Fråsegn til offentlig ettersyn og høyring av detaljregulering for fylkesveg 614 Svelgen – Indrehus, Bremanger kommune

Revisjon	Revisjonen gjeld	Dato 21.03.2024	Utarb. av	Kontr. av	Godkj. av
Tittel: Fråsegn til offentlig ettersyn og høyring av detaljregulering for fylkesveg 614 Svelgen – Indrehus, Bremanger kommune		Antal sider: 40	Entreprise:		
		Produsent:	 		
		Produsent dok.no:			
		Erstatning for:			
		Erstattast av:			
Prosjekt: 1350032163	Dokument-/teikningsnummer:		Revisjon:		
Parsell:					
	Drifts dokument-/teikningsnummer:		Revisjon drift:

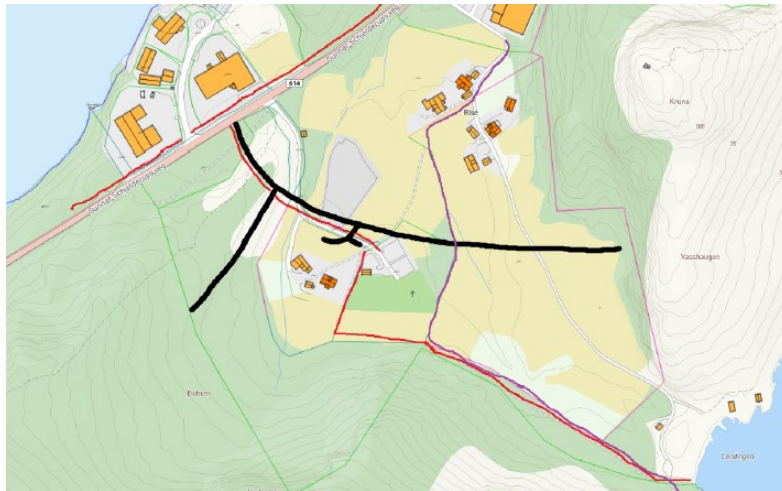
<p>vedtak av planen vert difor utført basert på eit anslag med store økonomiske usikkerheiter som ikkje er gjort greie for i planomtalen kap. 10.1.</p> <p><u>Forslag til forbetring av føresegnene og planomtalen:</u></p> <ol style="list-style-type: none"> 3. § 6.2 b): formålet til ein gardsfjøs er å stå mellom innmark og utmark, området LJ01 er for langt frå utmarka til gbnr 38/5. 4. I kap. 6.8 kulturminne og kulturmiljø står det at gardsfjøsen er i dårleg forfatning. Gardsfjøsen er i utmerkte stand, rehabilitert og i bruk i gardsdrifta. Steingarden som står ved gardsfjøsen, vil verte utradert som følge av tiltaket i reguleringsplanen. 5. Forslag, lagt ved, til ny vegtrasé vert både gardsfjøs og steingard bevart. Ber om at dette blir vurdert. Sjå utklipp. 6. § 6.1: for deponiområde #22 er det ikkje omtala eller laga ein plan for korleis jordbruket skal oppretthalde i anleggstida. Det er òg vanskeleg å forstå korleis ein finn plass til all massen (ranking) frå planen slik den føreligg i dag. 	<p>prisestimat enn det som ligg føre i anslaget. Før det blir gjort vidare vedtak om finansiering av prosjektet, vil ein utarbeide oppdaterte kalkylar som er tilpassa dagens nivå i høve prisutviklinga. Det blir ikkje gjort nokon vidare vurdering av kostnader i denne planfasen.</p> <p>Ein reguleringsplan er juridisk binda fram til han blir oppheva av kommunestyret, eller det blir utarbeidd ein nyare reguleringsplan for same område. Kommunen har ekspropriasjonsheimel (for offentlege areal regulert i planen) i 10 år etter at reguleringsplanen er vedteken, jf. pbl § 16–2 første ledd.</p> <p><u>Kommentarar til innspel til føresegna og planomtalen:</u></p> <ol style="list-style-type: none"> 3. Føresegn § 6.2 oppdaterast med at «gardsfjøs skal flyttast i samråd med grunneigar». 4. Omtalen av gardsfjøset er endra i planomtalen. 5. Forslag om justert vegtrase mot Gunnar Schjelderups veg <p>Rakel Rise Hallset med fleire har skissert ut eit forslag til alternativ vegføring over Rise. Alternativet inneber ei kobling mot Gunnar Schjelderups veg (dagens fylkesveg 614) noko lengre vest enn i planforslaget, med tunnelpåhogg i fjellryggen som skiljer industritomta til Steinvik fiskefarm frå resten av området på Rise. Vestland fylkeskommune ser følgjande utfordringar med dette alternativet;</p> <p><u>Forslag til ny løysing på Rise:</u></p>

<p>7. § 4.2.6 o_SVG19-20 vil medføre at areal frå innmarka til 38/5 blir teken og verte til store vegskråningar. o_SVG19-20 er skissert til å verte liggande vesentleg høgre enn terrengnivået til gbnr 38/5, dette er ein negativ konsekvens for 38/5.</p> <p>8. Stiller spørsmål ved kvifor det ikkje er ein plan for deponi for #22 i samspel med #20 slik at ein får ei gradvis heving av terrenget og såleis må avstå med mindre areal til vegformålet og bevare meir til landbruk.</p> <p>9. § 4.3.1 omregulerar privat grunn til kommunal grunn. o_GT1-4 er tilkomstveggar tilhøyrande Rise felleseige og skal ha same status som f_SKV26-27 (felleseige). Protesterer mot ei omregulering frå felleseige til offentlig/kommunal grunn. Rise felleseige treng tilgang til skog, tømmerlandingsplass og naust.</p> <p>10. § 4.4.3 LF03 er felleseige og tømmervelteplass og opplagsplass for tømmer. LF03 skal ikkje tilbakeførast som jordbruksareal, men som tømmervelteplass.</p> <p><u>Forslag til ny regulert løysing på Rise:</u></p>	<ul style="list-style-type: none"> ○ Avstand t-kryss til tunnelmunning ikkje i henhold til krav. Kravet er minst 2 * stoppsikt, 230 meter og vegen kan ikkje etablerast utan at krysset vert flytta vesentleg nærare 38/5. Slik denne løysinga er skissert er avstanden omlag 100-150 meter frå munning til kryss. ○ Store delar av industriområde til Steinvik fiskefarm (BKB2) må innløysast med ei slik linjeføring. Forflytting av linja sparar i seg sjølv arealbeslag på innmarka til 38/5, men det vil verte naudsynt å erstatte dette arealet med eit nytt areal for industri på nord-austsida inn på eigedom 38/5. Industriområdet må og og få nye tilkomstveggar med påkoblingar til fylkesvegen. ○ Fylkesvegen vert liggjane med tilsvarende avstand til gravplass som planforslaget, og ei flytting vil difor ikkje ha noko nytteverdi med tanke på denne. ○ Ein får tre t-kryss nær opp mot kvarandre i Svelgen. Noko som ikkje er ei god løysing i høve trafikktryggleik og trafikkavvikling. ○ Mjuka trafikantar som vil ferdast mellom Gunnar Schjelderups veg og gravplassen på Rise må krysse vegarmen på fv.614 som munnar ut av tunnelen. Det er strenge krav til sikt mot slike kryssingspunkt, og ei dårleg løysing med tanke på trafikktryggleiken å krysse denne vegarmen i plan. ○ Ei hensikta under regulering av næringsarealet til Steinvik var at fjellryggen i dette partiet skulle behandlast for å fungere som eit skilje mot gardane og gravplassen. Ved å sprengje ned fjellryggen mellom industritomta og gravplassen

VLFK tilrår at løysinga for fylkesveg og sideveggar i Svelgen vert vidareført slik planforslaget syner, og at innspelet ikkje vert teke til følgje.

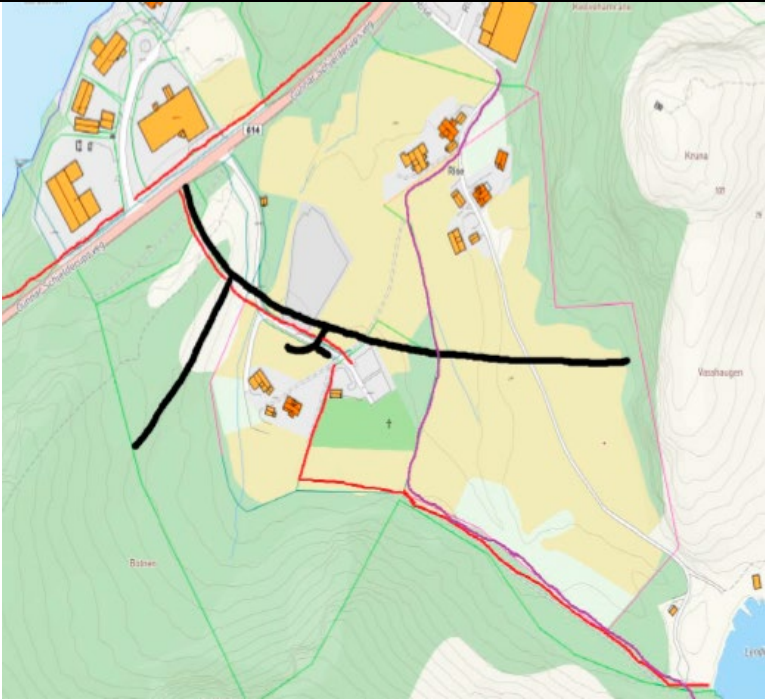
<p>Det må gjerest tiltak for utbetring av denne vegstrekninga. Det bør òg gjerast trafikktejing her.</p> <p>4. På strekninga Kjelkenes – Indrehus bør det planleggast gong- og sykkelveg. Utbetring av noverande fylkesveg mellom Svelgen og Indrehus og 2-deling av tunnelprosjektet er ei god «straksløysing» for fv. 614.</p>	<p>Holmaneset. I samband med denne eventuelle etableringa kan det bli stilt rekkefølgjekrav i høve utbetring av enkelte problemområde på strekninga Svelgen-Holmaneset, men dette er uvist per tid.</p> <p>4. Det er ikkje tilstrekkeleg trafikkmengde og potensiale for gåande og syklande på strekninga mellom Indrehus og Kjelkenes til at fylkeskommunen kan prioritere å byggje gang- og sykkelveg her. Når ny fylkesveg er opna vil fylkesvegen i dag bli avlasta for all gjennomgangstrafikk og forholda for gåande og syklande blir markant betra.</p>
Trond Kvellestad	<p>Forslaget til reguleringsplan for ny fv. 614 vil ramme gardsbruket 38/5 særdeles hardt. Planen vil bandlegge utvikling på Rise i lang tid framover og gjere satsing vanskeleg og busetting på slektsgarden for framtidige generasjonar.</p> <p><u>Små justeringar i planen kan både skåne dyrkbar mark og gjere garden framleis drivverdig:</u></p> <ol style="list-style-type: none"> 1. Erstatte rundkøyringa på Rise med eit T-kryss. Då kan vegen SVT20 gå over BKB i plan ID 1438.2016.02, for å kople seg på SKV23. Då vil ikkje vegen komme i konflikt med verken gardsfjosen eller steingarden og minimere mengda dyrkbart areal som blir lagt under asfalt. 2. Flytte SGS1 og SGS2 til sørsida av SKV18 for at mjuke trafikantar må krysse hovudvegen SKV23 på den minst trafikkerte sida. Sørsida er meir naturleg å ferdast for å gravlundene, turområde og eventuelt industriareal som er på sørsida av SKV18. 	<p>Dyrka mark er forsøkt teke omsyn til så langt det lèt seg gjere i planforslaget. Vegtraseen er søkt lagt der det gir minst beslag av dyrka mark, samtidig som vegen skal ha ein hensiktsmessig trase med tanke på fleire tekniske omsyn, som terrengtilpassing, landskap, naturmangfald og kostnader.</p> <p><u>Kommentarar til justeringsforslag i planen:</u></p> <ol style="list-style-type: none"> 1. Sjå utsvar Rakel Rise Hallset punkt 5. 2. Gang/sykkelvegen er lagt i den føreslåtte traseen for å vareta den mest trafikksikre koplinga mellom ny gang- og sykkelveg frå Breivika til Svelgen sentrum, nytt kantstopp for buss ved Gunnar Schjelderups veg og samtidig gi ei god kopling til gravplassen og turvegane via landbrukskulvert under ny fylkesveg. 3. Sjå punkt 7 i utsvar til Rakel Rise Hallset. 4. o_GT1-4 er regulert til offentlig turveg, men er dimensjonert etter vegklasse 3 – landbruksbilveg og kan nyttast av landbrukskøyretøy og tømmerbil. Turvegane er avsette til offentlege areal for å sikre allmenta sine bruk av
